Änderungen Planung 2020

-  Hauptleitung DN 500
-  Anschlussleitung DN 100
-  Geprüfte Variante DN 100

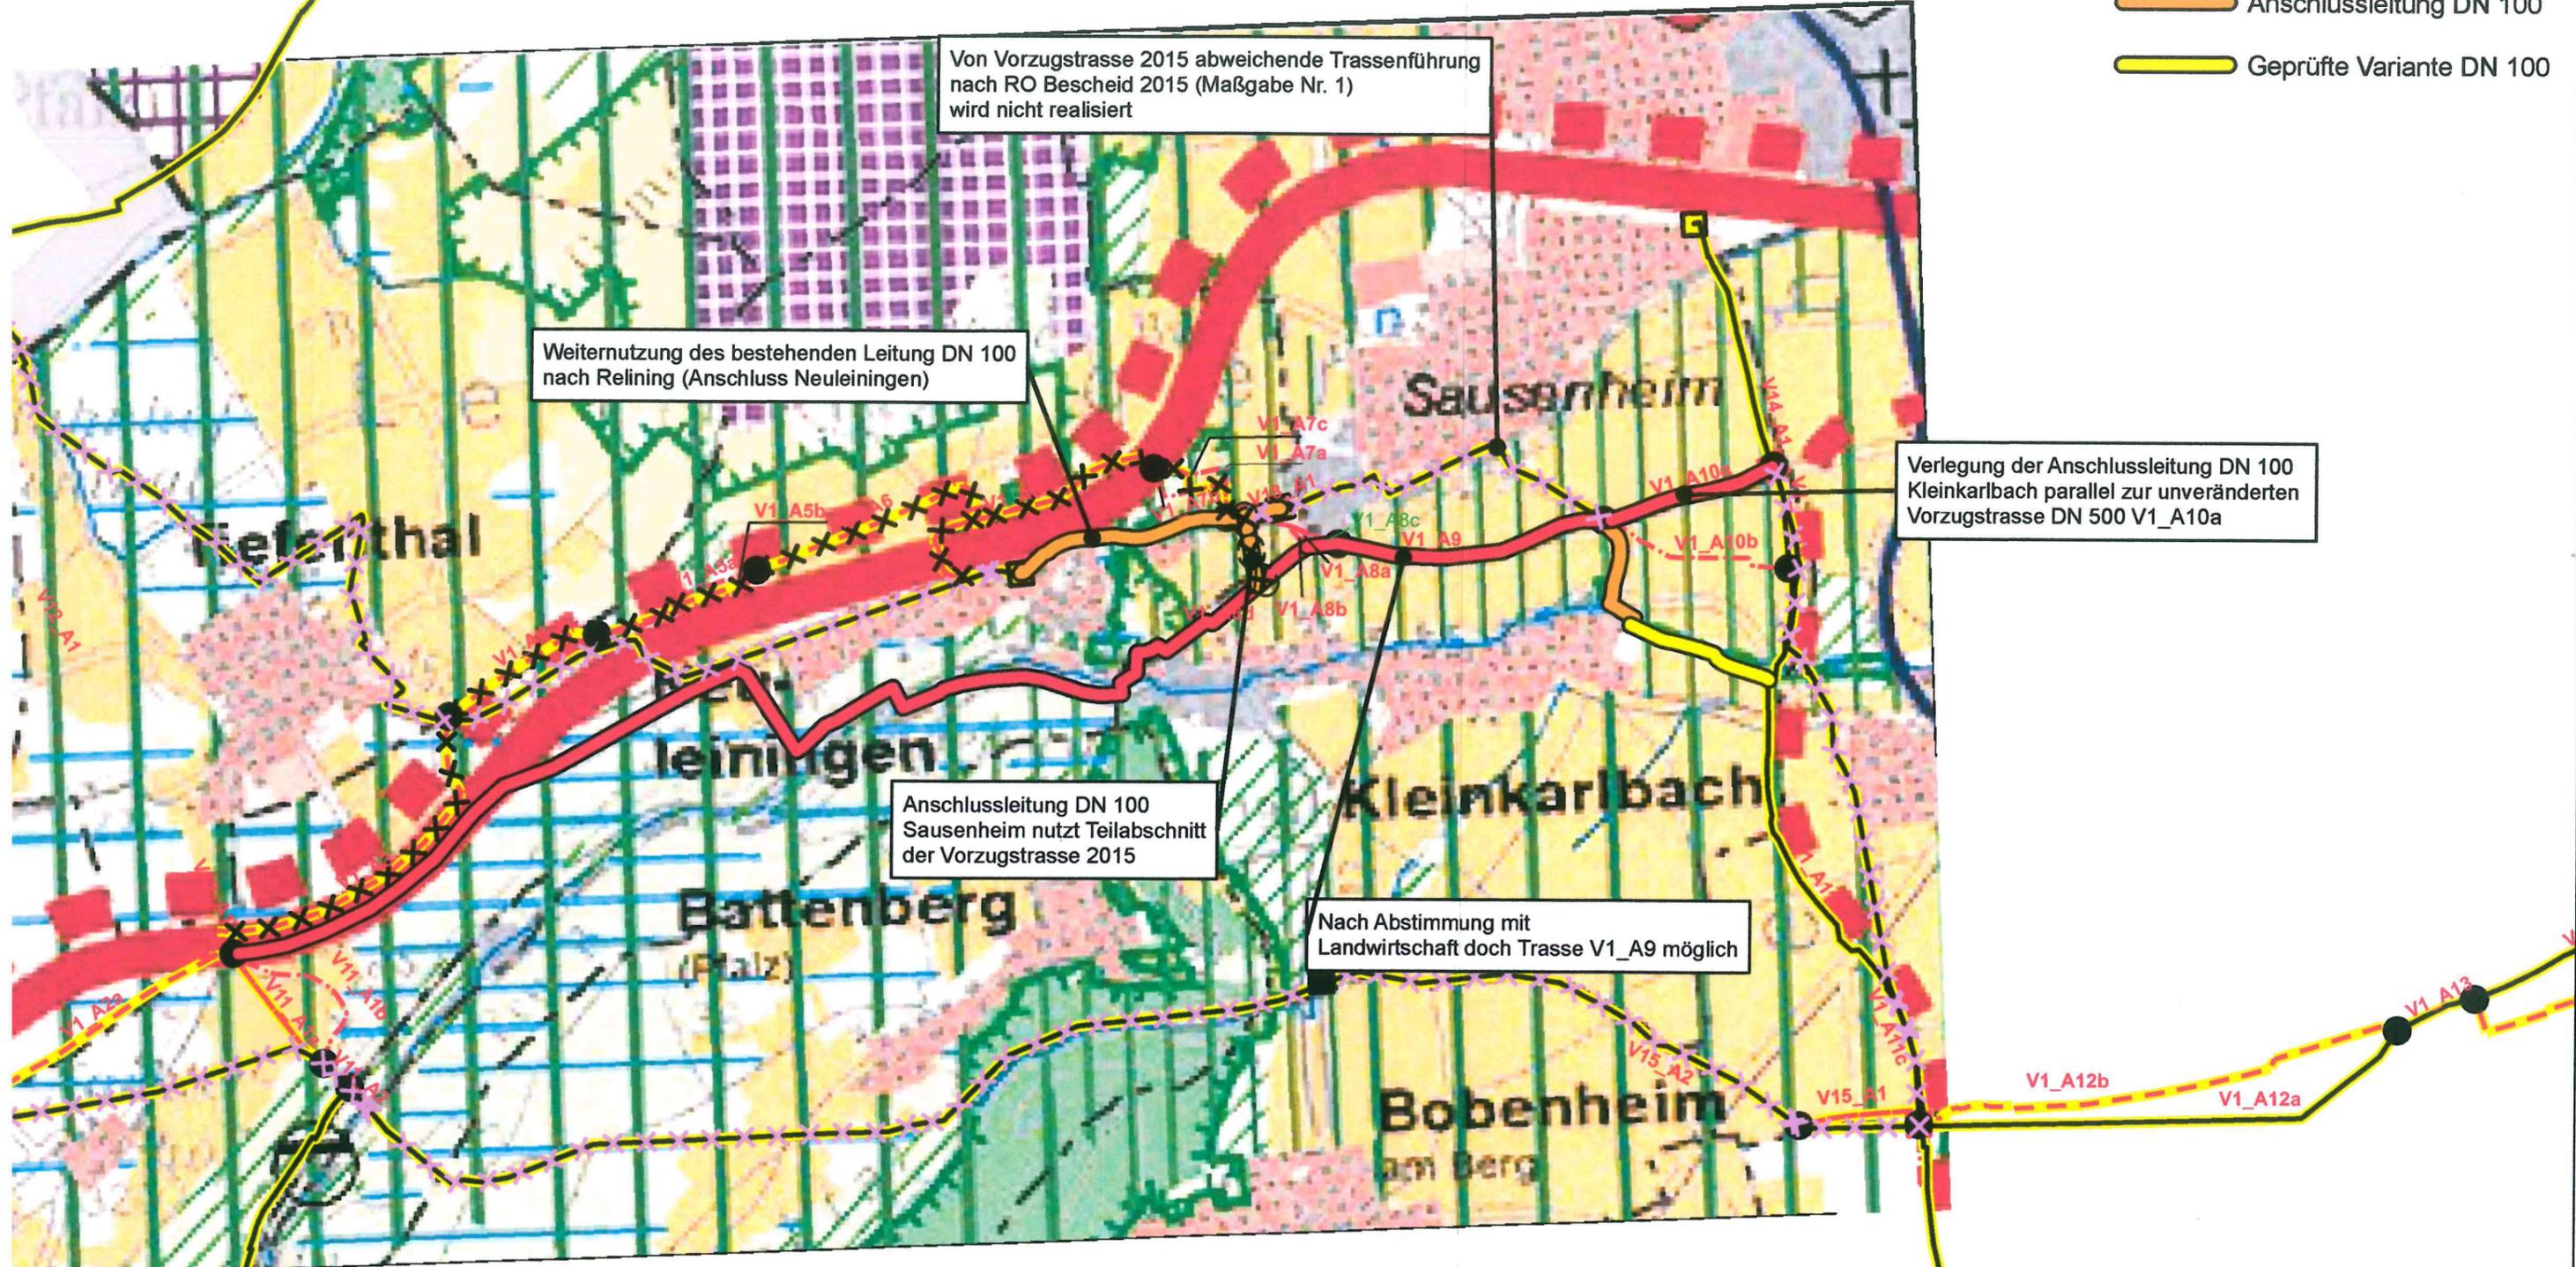
Von Vorzugstrasse 2015 abweichende Trassenführung nach RO Bescheid 2015 (Maßgabe Nr. 1) wird nicht realisiert

Weiternutzung des bestehenden Leitung DN 100 nach Relining (Anschluss Neuleiningen)

Verlegung der Anschlussleitung DN 100 Kleinkarlbach parallel zur unveränderten Vorzugstrasse DN 500 V1_A10a

Anschlussleitung DN 100 Sausenheim nutzt Teilabschnitt der Vorzugstrasse 2015

Nach Abstimmung mit Landwirtschaft doch Trasse V1_A9 möglich
